Plan de transición de la ADA de la Comisión de
Transporte del Condado de Riverside
Actualización del cuarto año
Junio de 2026

Plan de transición de la ADA de la RCTC – Actualización del cuarto año, junio de 2026

Plan de transición de la ADA: actualización de medidas correctivas, junio de 2026

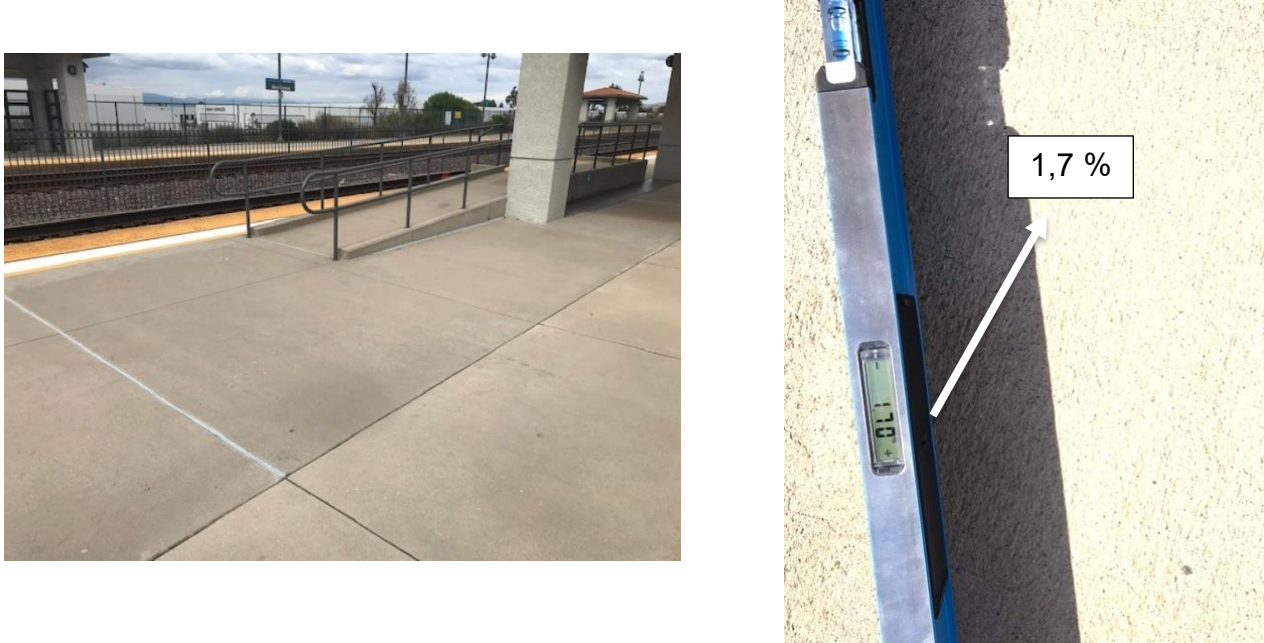
6. Rampa en la acera 4a	Riesgo de tropiezos en la DWS.	Reparar los desniveles irregulares y los riesgos de tropiezos. Retirar y reinstalar la DWS. Proporcionar una transición biselada entre la DWS y el concreto adyacente, según corresponda.		<p>Completado</p> <p>Se reparó el desnivel irregular de la rampa en la acera y se reemplazó la DWS para cumplir con las normas de la ADA.</p>

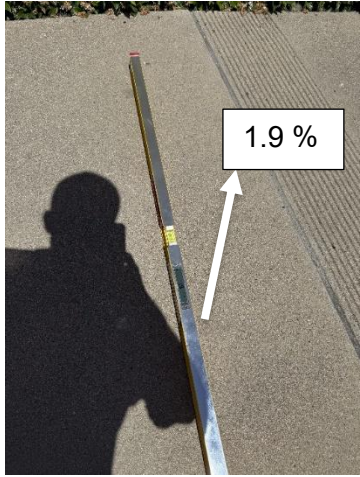
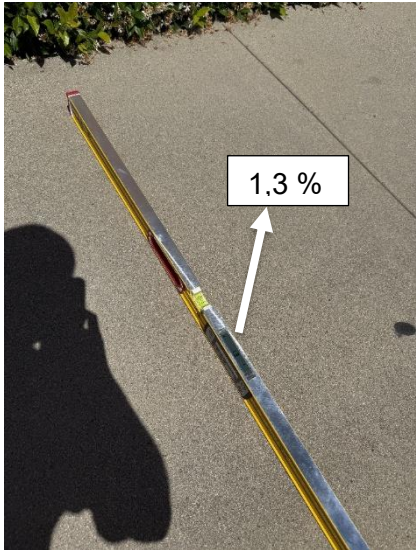
13. Andén	La pendiente transversal del andén, justo fuera del mini andén elevado oeste, excede el 2 %.	Corregir las pendientes transversales en las rutas accesibles mediante el uso de herramientas de desbaste y/o compuestos niveladores.		<p>Completado</p> <p>Se realizaron reparaciones en el andén para corregir la pendiente transversal y cumplir con las normas de la ADA.</p>

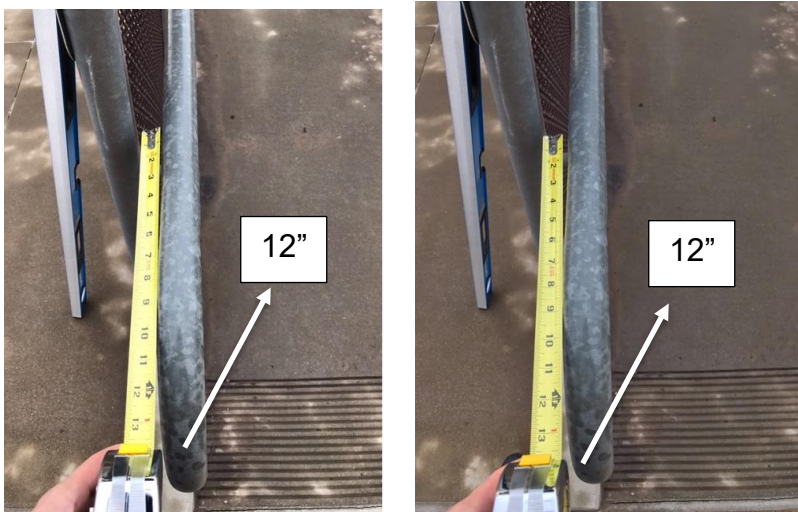
22. Rampa en la acera 4a	La pendiente transversal de la rampa excede el 2 %.	Corregir la pendiente transversal o reemplazar la rampa en la acera en su totalidad. Esto incluirá la instalación de DWS.	Cuando comiencen las reparaciones, utilizar instrumentos adecuados y precisos (nivel digital de 4 pies y nivel digital de 2 pies) que se ajusten al ancho de la rampa en la acera y a las cunetas adyacentes para medir las pendientes de la rampa, las pendientes	Completado

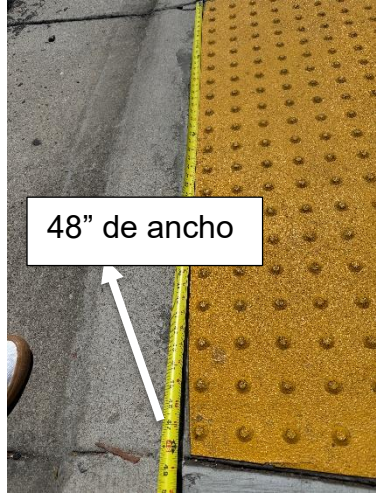
30. Andén	Se observaron juntas irregulares y grietas en el concreto a lo largo de la ruta accesible y faltan selladores o materiales de relleno en juntas profundas.	<p>Eliminar los riesgos de tropiezos y rellenar con concreto y materiales selladores para grietas todas las aberturas con una profundidad superior a ¼ de pulgada y un ancho superior a ½ pulgada.</p> <p>Todas las juntas con una profundidad superior a ¼ de pulgada y un ancho superior a ½ pulgada deberán rellenarse con concreto y materiales selladores para grietas, según corresponda.</p> <p>Todo cambio de nivel a lo largo de la ruta accesible superior a ¼ de</p>		<p>Completado</p> <p>Se eliminaron los riesgos de tropiezos y se rellenaron las aberturas para cumplir con las normas de la ADA.</p> <div style="display: flex; justify-content: space-around; align-items: center;">    </div>

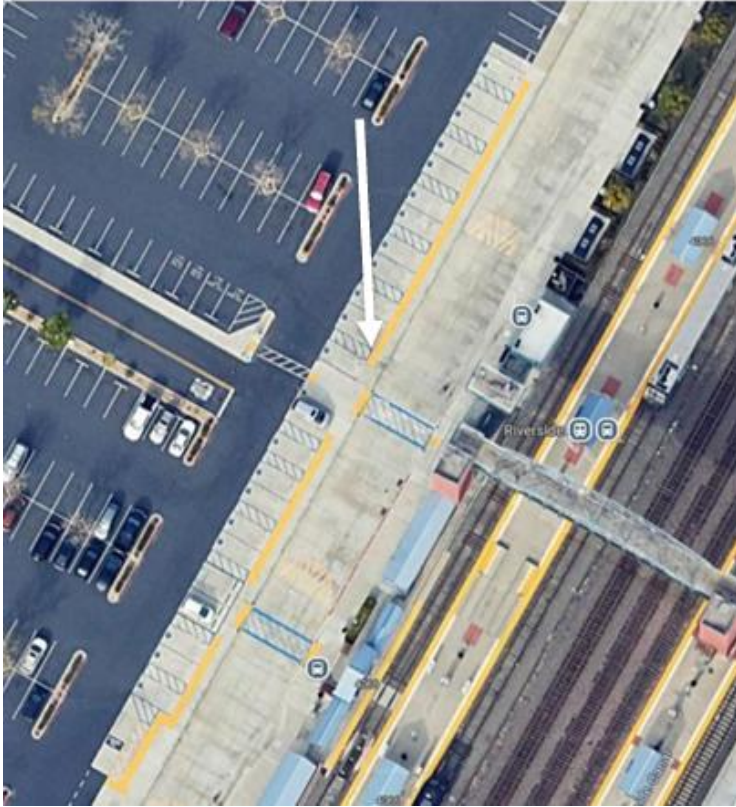
39. Rampa en la acera 6a	<p>La pendiente de la cuneta parece ser superior al 5 %.</p> <p>La cobertura de la DWS a lo largo del tramo curvo no se ajusta al Caso CM (Case CM) del Plano Estándar A88B de California (CA standard plan A88B).</p>	<p>Corregir la pendiente de la cuneta.</p> <p>Reinstalar la DWS en la dirección predominante de circulación a lo largo de toda la superficie, según se muestra para el Caso CM del Plano Estándar A88B de California.</p>	Igual que el punto anterior.	<p>Completado</p> <p>La rampa en la acera y la cuneta se han reconstruido para cumplir con las normas de la ADA.</p>

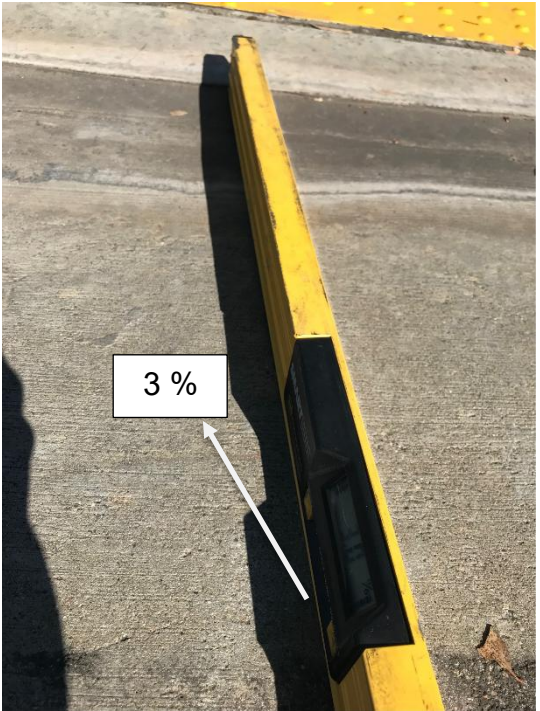
55. Andén	Se observó acumulación de agua de lluvia cerca de la puerta corrediza. Cuando la puerta se encuentra en posición abierta sobre el andén, sobresale hacia el ancho de circulación, lo que lo reduce a 46	Reemplazar la puerta o sus herrajes por otros que permitan un ancho de circulación recomendado de 48 pulgadas. Mantener las rutas accesibles para permitir una		<p>Completado</p> <p>Los herrajes de la puerta se han reemplazado para cumplir con las normas de la ADA.</p>

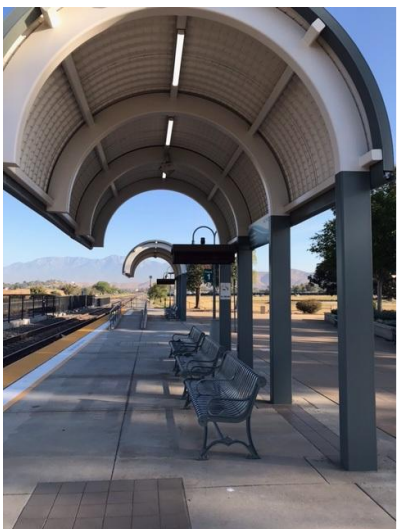
68. Rampa en la acera 2b	La pendiente de la cuneta excede 1:20.	Corregir la pendiente de la cuneta. Esto incluirá la instalación de DWS.	<p>Cuando comiencen las reparaciones, utilizar instrumentos adecuados y precisos (nivel digital de 4 pies y nivel digital de 2 pies) que se ajusten al ancho de la rampa en la acera y a las cunetas adyacentes para medir las pendientes de la rampa, las pendientes transversales y las pendientes de transición.</p> <p>Utilizar niveles digitales calibrados de acuerdo con las instrucciones del fabricante antes de realizar las mediciones.</p>	Completado La pendiente de la cuneta se ha corregido y ahora cumple con las normas de la ADA. <div style="display: flex; justify-content: space-around; align-items: center;">   </div>
